表 B.2 监理工程师通知单

工程名称：大城县 15 兆瓦光伏发电项目

编号：DCGF/CZZH-TJ-001

主题：关于施工现场回填土事宜

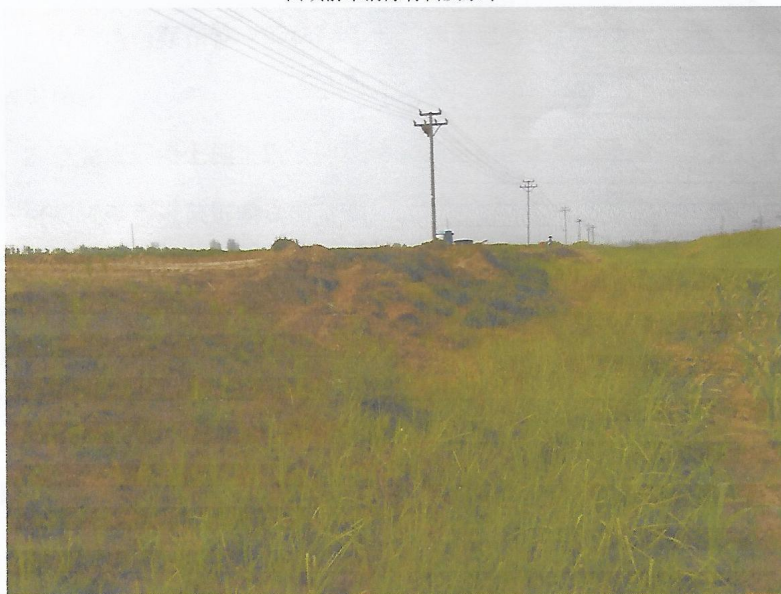
1. 场地清表过程中所清除的杂草、灌木未集中堆放处理。
2. 施工人员随意往部分即将回填的沟渠内倾倒杂草、灌木。
3. 沟渠回填施工前未清除沟渠内杂草、青苗。

回填前未清除青苗及杂草

杂草及青苗随意倾倒
